DOSSIER DE DEMANDE D'AUTORISATION ENVIRONNEMENTALE

SIGMA CERGY-PONTOISE *CONSTRUCTION D'UN BÂTIMENT LOGISTIQUE ET DE DEUX BÂTIMENTS D'ACTIVITÉS*

PAE des Bellevues
95 610 ERAGNY-SUR-OISE
95 310 SAINT-OUEN-L'AUMONE

AVIS SDIS

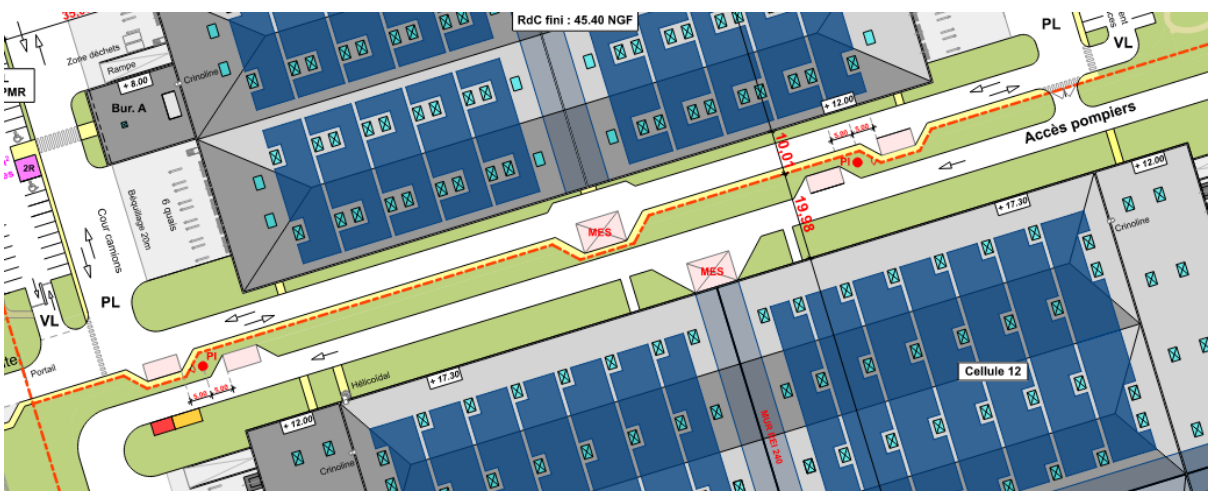
7. Mettre en place deux PEI DN 150 supplémentaires minimum autour de CeM2 ou permettre un accès aux PEI situés au nord du bâtiment LOG avec aires de mise en station d'engin afin de respecter les distances des 100 mètres maximum.

Un accès a été ajouté entre le CeM n°2 et le bâtiment LOG de la manière suivante, la modification est visible sur le plan masse du projet :

Deux aires de mise en station des engins sont positionnées de part et d'autre des 2 PEI, un portail permettra de se brancher au PEI malgré la présence d'une clôture. Les deux PEI du Nord du bâtiment LOG seront donc mobilisables en cas d'intervention du bâtiment CeM n°2.

Relevés essai en simultané (société AXIMA le 12/08/2022)

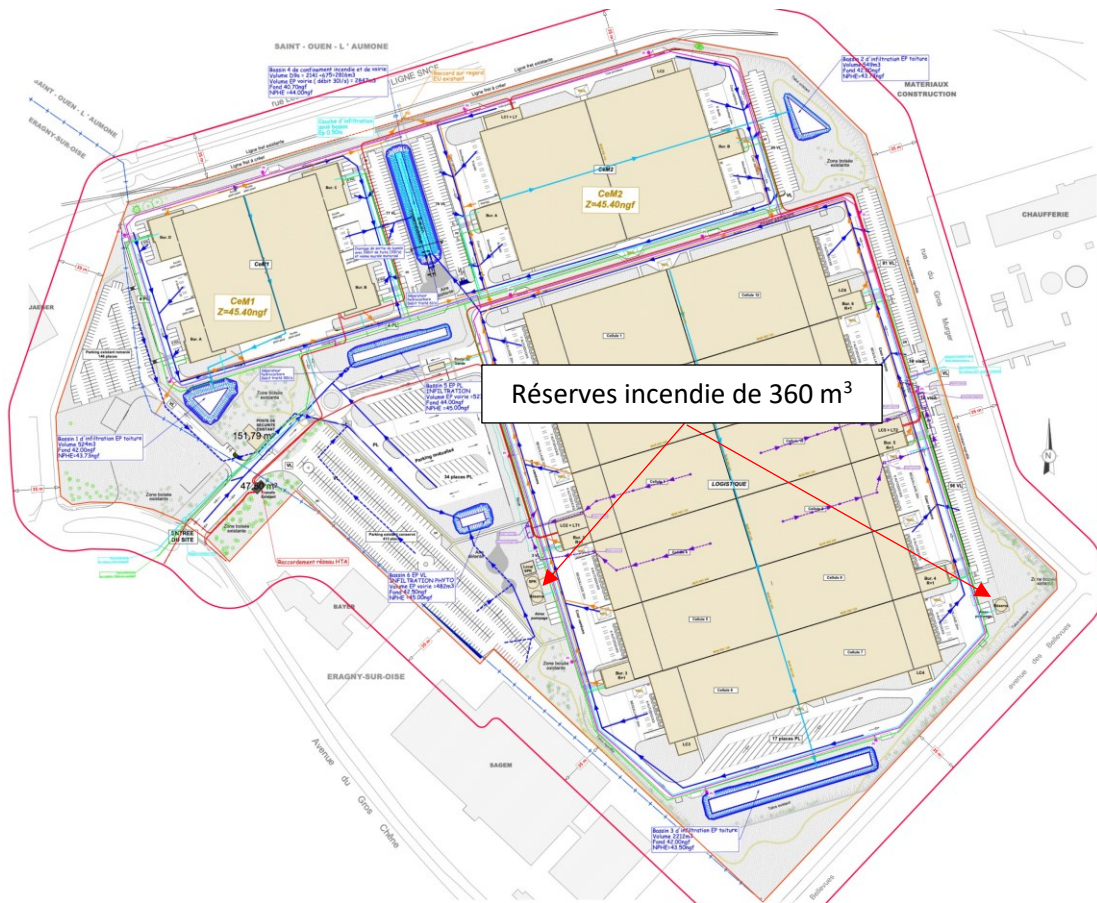
9. S'assurer du dimensionnement du réseau d'adduction d'eau de manière à obtenir, indépendamment des besoins spécifiques des bâtiments implantés, un débit simultané minimum de 540 m³/h pendant deux heures réparti sur l'ensemble des PEI du site sans avoir recours à une intervention différée de la compagnie fermière, (soit au minimum un tiers des besoins en eau sur un réseau sous pression).

Des essais en simultanés ont été réalisés sur l'ensemble du site dans le courant du mois d'août 2022. Les résultats montrent que le débit simultané du site n'est pas suffisant pour atteindre les 540 m³/h pendant deux heures :

En considérant des marges de sécurité et afin d'avoir au moins 1/3 des besoins en eau disponibles sur le réseau du site, nous avons considéré que le débit disponible sur le site est de 180 m³/h.

Deux réserves ont été ajoutées sur le site, le plan des réseaux précise l'emplacement de ces réserves :

Chaque réserve en eau répartie de part et d'autre du bâtiment LOG sera d'un volume de 360 m³. Ces deux réserves permettront ainsi d'assurer un besoin en eau de 540 m³/h sur l'ensemble du site.

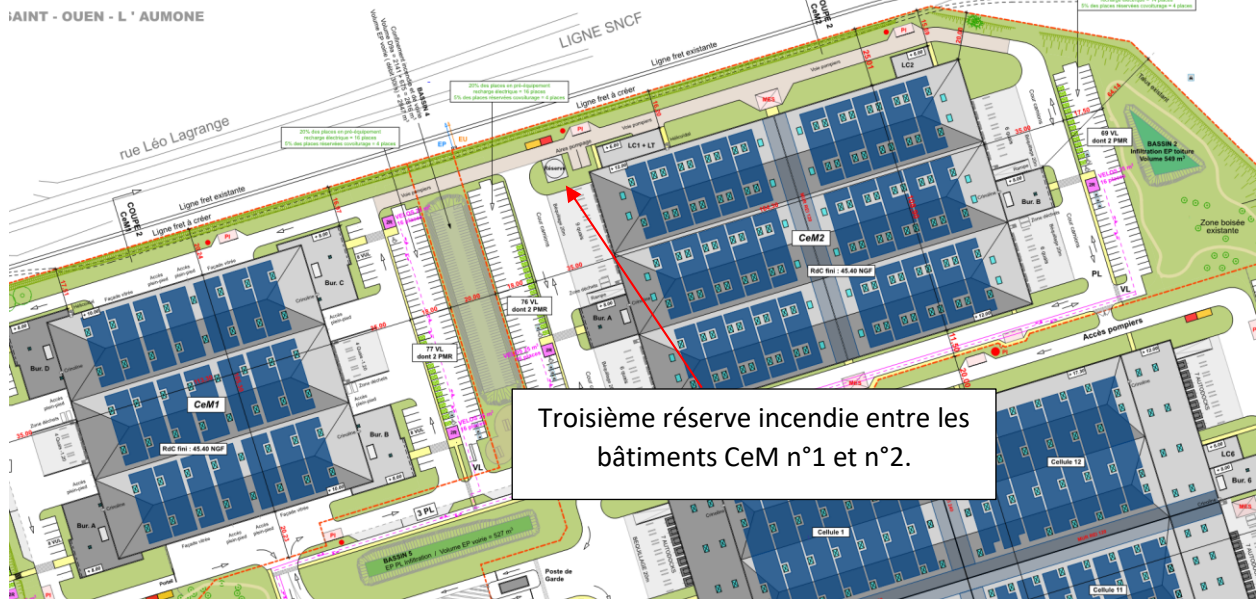
Un avis complémentaire du SDIS a été émis le 02 décembre 2022, les 4 recommandations sont disponibles ci-dessous :
